OFICIO No. P-CAEP-MSP-0399-2022

ANEXO TÉCNICO 1

OBSERVACIONES

GRÁFICO 1:
PROPUESTA
PISO 5: ENTRE EJES 2-3-4 Y A-B

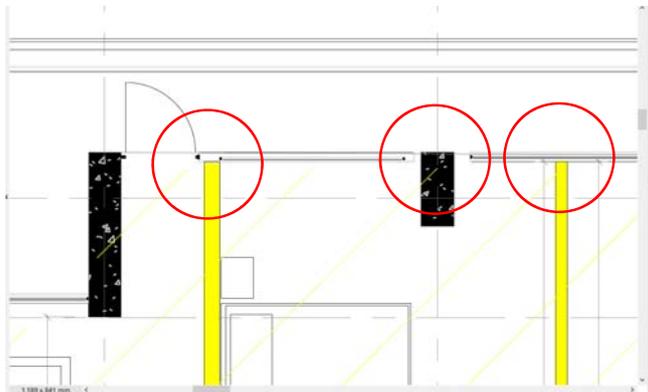
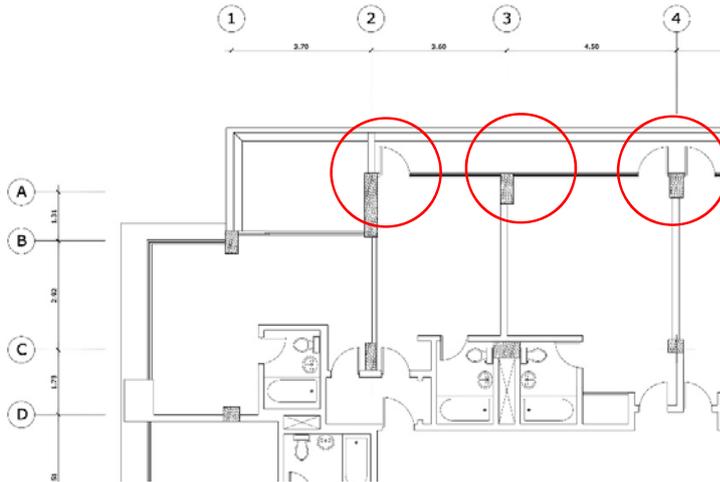
El derrocamiento de paredes originales y el emplazamiento de nuevas paredes en los pisos 5 y 6, para la nueva configuración de espacios propuesta, debe generar una resolución adecuada de la unión entre estas nuevas paredes y la mampara existente. En la página 7 de la Memoria Técnica- Descriptiva, se afirma que no hay modificación en la fachada, sin embargo la información gráfica no es precisa, como en los siguientes ejemplos:

- GRÁFICO 1:
 - Para solventar la resolución de las 4 fachadas de los niveles 5 y 6, se solicita presentar un alcance de información con detalles constructivos de la unión de todas las paredes nuevas con la ventanería/mampara existente, que evidencie que la ventanería original y la conformación de la mampara no se ven afectadas.

GRÁFICO 2:
PROPUESTA
PISO 6: ENTRE EJES 6-7 Y A-B-C-D-E-F

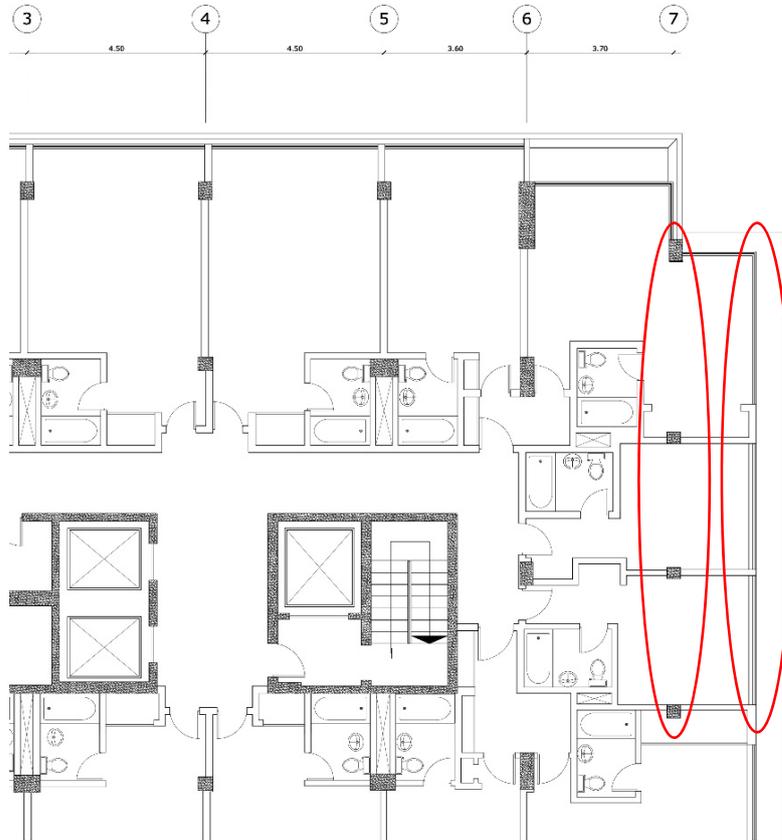
- GRÁFICO 2:
 - Se solicita precisar la razón por la cual no se señaló dichas paredes nuevas como PROPUESTA.
 - Se solicita precisar cómo se va a solventar las condiciones mínimas de habitabilidad - iluminación y ventilación- del espacio graficado como sala, comedor y cocina de la HABITACIÓN 602

Piso 5, Estado Original
Fuente: Elaboración Propia

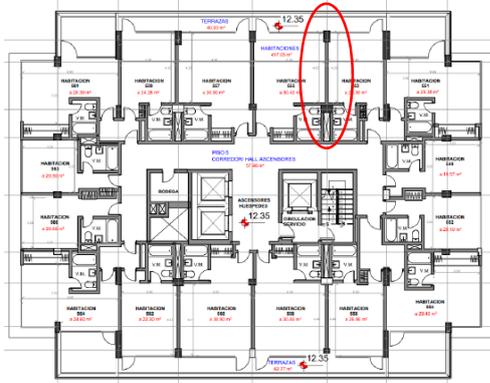
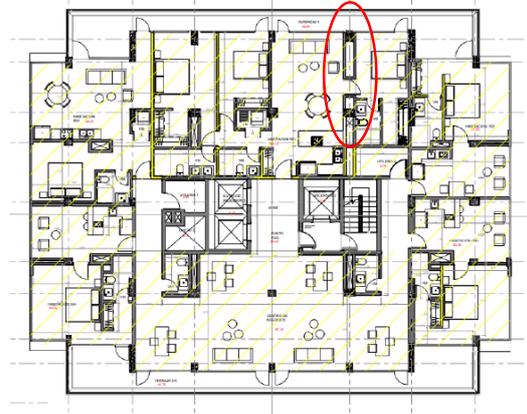
- GENERAL:
 - Se solicita se grafique de manera precisa las paredes nuevas que se van a incorporar en la propuesta, con el fin de tener un registro claro de lo original y la intervención propuesta, ya que se ha encontrado algunas inconsistencias en el dibujo, por ejemplo:
